RAPPORT DE L'INSPECTEUR DES INSTALLATIONS CLASSEES

OBJET : Législation des Installations classées pour la protection de l'environnement
Modification des conditions d'exploitation de la carrière exploitée par la société des Granulats de Basse-Normandie sur les communes de Bourguenolles, La Lande d'Airou, Rouffigny

PETITIONNAIRE : Granulats de Basse-Normandie
La Grande Jaunaie
50 800 BOURGUENOLLES

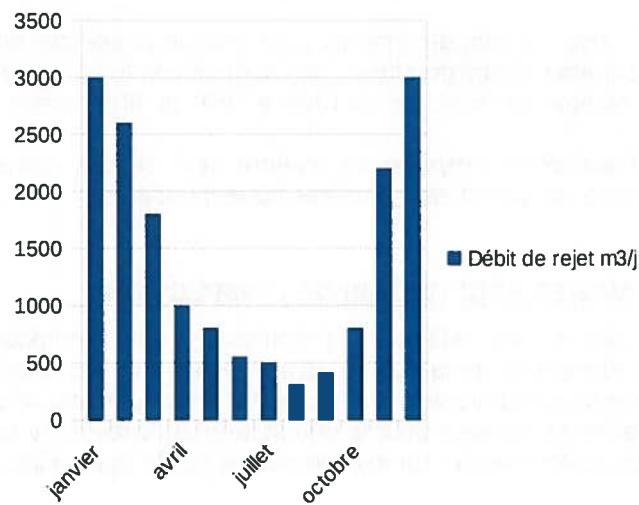
" La demande d'une forte augmentation globale des rejets annuels avec une saisonnalité des volumes quotidiens rejetés n'est pas suffisamment adaptée au régime hydrologique du milieu récepteur, ne à la conservation des alevins de saumon. ; absence d'indication sur l'évolution prévisible des volumes d'exhaure en relation avec la poursuite de l'activité, autorisée jusqu'en 2033.

Considérant l'avis de l'ONEMA, la société GBN a réexaminé les modalités de rejet de ses effluents et proposé une adaptation de sa demande initiale pour se caler au mieux sur le débit moyen de l'Airou.

Mois	Débit de rejet m ³ /j	Débit de l'Airou m ³ /j	%
janvier	3000	104716	2,86
février	2600	86400	3,01
mars	1800	62121	2,9
avril	1000	40435	2,47
mai	800	27820	2,88
juin	550	18144	3,03
juillet	500	16416	3,05
août	300	11059	2,71
septembre	400	13392	2,99
octobre	800	29203	2,74
novembre	2200	77155	2,85
décembre	3000	102816	2,92

Avec une adaptation mensuelle des débits maxi de rejet, le taux de dilution reste globalement constant (de l'ordre de 3%) avec une incidence minime et stable tout au long de l'année.

La nouvelle proposition de modalités de rejet calée sur le régime hydrologique du milieu récepteur répond à la préconisation formulée par l'ONEMA. Elle constitue une amélioration significative par rapport aux conditions actuelles et est de nature à réduire l'impact des rejets de la carrière sur l'Airou.

Elle permet de maintenir tout au long de l'année un rejet proportionné (environ 3%) au débit de l'Airou.
